Fasade fra sør mot vegkryss

2	Endringssekkel tekniskrom på lak	31.03.21	191	ISK
1	Byg. og lak. tekniskrom	09.02.21	791	SK
		Dato:	Utlært av:	Kun
ARKITEKT 419 ARKITEKT Prosjekt: Hovedgaten 41 Tittel: Byg. og lak. tekniskrom Teknisk ansvar: TAN Eiendom Dokumentasjon: Perspektiv tekniskrom på lak sett fra gateplan Skala: A2 Prosjekt: 5020015-AG02

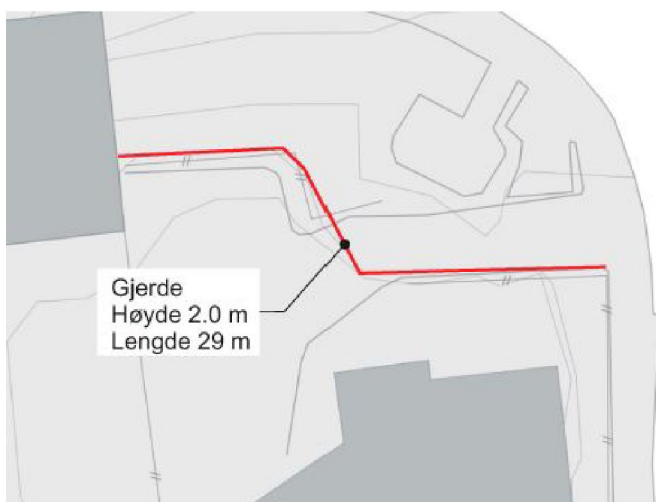
Sett opp mot tidligere godkjent fasade mot sør:

Dette virker å samsvare med oppdatert sitkart med gjerde:

Perspektiv sett fra Hovedgaten

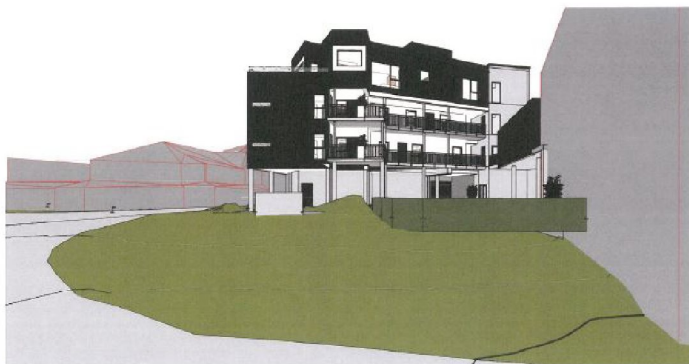
Slik saksbehandler ser det er dette ingen liten endring men noe som totalt endrer byggets estetikk mht plasseringen som hjørnebygg mellom Hovedgaten og Havengata- den avrundete formen med intrukket 1.etasje var et vesentlig poeng når bygget ble godkjent- jf perspektiv under:

I første omgang bes det om at det utarbeides perspektivtegninger som de ovenfor også for endringen slik at det blir klart hvordan dette skal bli etter omsøkt endring. Det oppfordres samtidig til at levegge «knekkes inn» slik at den følger utearealet på søknadskart til bygningen og ikke går ut til fortauskant.
